BOSCH 博世	Design Change Review Sheet 设计变更评审表		Version 13 Effective date: 2025-02-07th	
	Confidential		Design Change Request No.	25_006
1. Function&Performance will be influenced? / 系统性能影响? ☒ yes/是 ☐ no/否				
If Yes, System impact evaluation? 如果是, 系统影响评估? (如果是初次样品放行, 空白处请说明样品目的)		确定测试样品, 高性能SCR催化剂		System/签名 沈伟波
Whether need sample to test? Plan? 是否需要样品进行验证? 计划?		NA		
Whether the catalyst information is confirmed? 催化剂信息是否确认? (物料号、图纸、SPEC)				Catalyst/签名

PDEC R25-006

零件号	零件名称	Project	样件阶段	变更来源
F01ZH003JV-01	SCR UNIT	JIM-493	A	BOSCH/Customer
变更前		变更后		
变更描述	SCR UNIT: F01ZH003FV-03 SCR WELDING: F01Z5017W9-02 SCR CANNING: F01Z5017WA-01 SCR CATALYST: F01Z501891			
变更原因	SCR UNIT: F01ZH003JV-01 SCR WELDING: F01Z5018CK-00 SCR CANNING: F01Z5018CL-00 SCR CATALYST: F01Z5018CM-00			
风险点（影响）	系统工程师要求释放技术1_2"ASC&3g/cft SCR新鲜件催化剂样品做排放实验；			
验证方法	无

PDECR 25-006

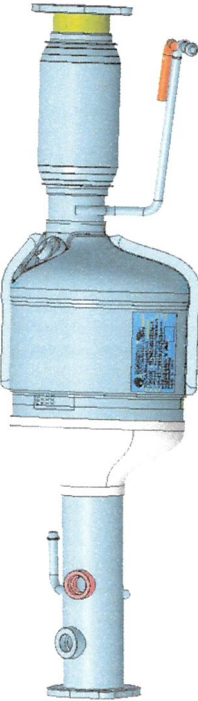
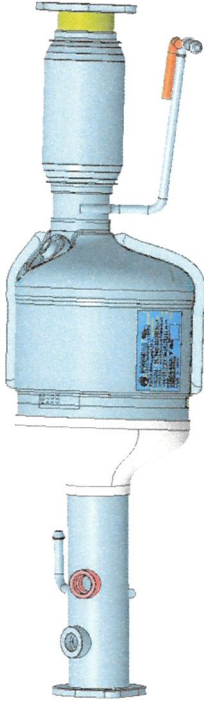
零件号		零件名称	Project	样件阶段	变更来源
F01ZH003JV-51		SCR UNIT	JIM-493	A	BOSCH/Customer
		变更前			
变更描述					
		SCR UNIT: F01ZH003FV-03 SCR WELDING: F01Z5017W9-02 SCR CANNING: F01Z5017WA-01 SCR CATALYST: F01Z501891

SCR UNIT: F01ZH003JV-51 SCR WELDING: F01Z5018CK-51 SCR CANNING: F01Z5018CL-51 SCR CATALYST: F01Z5018CM-51			
变更原因		系统工程师要求释放技术1_2"ASC&3g/cft SCR老化件催化剂样品做排放实验;			
风险点 (影响)		无			
验证方法		无
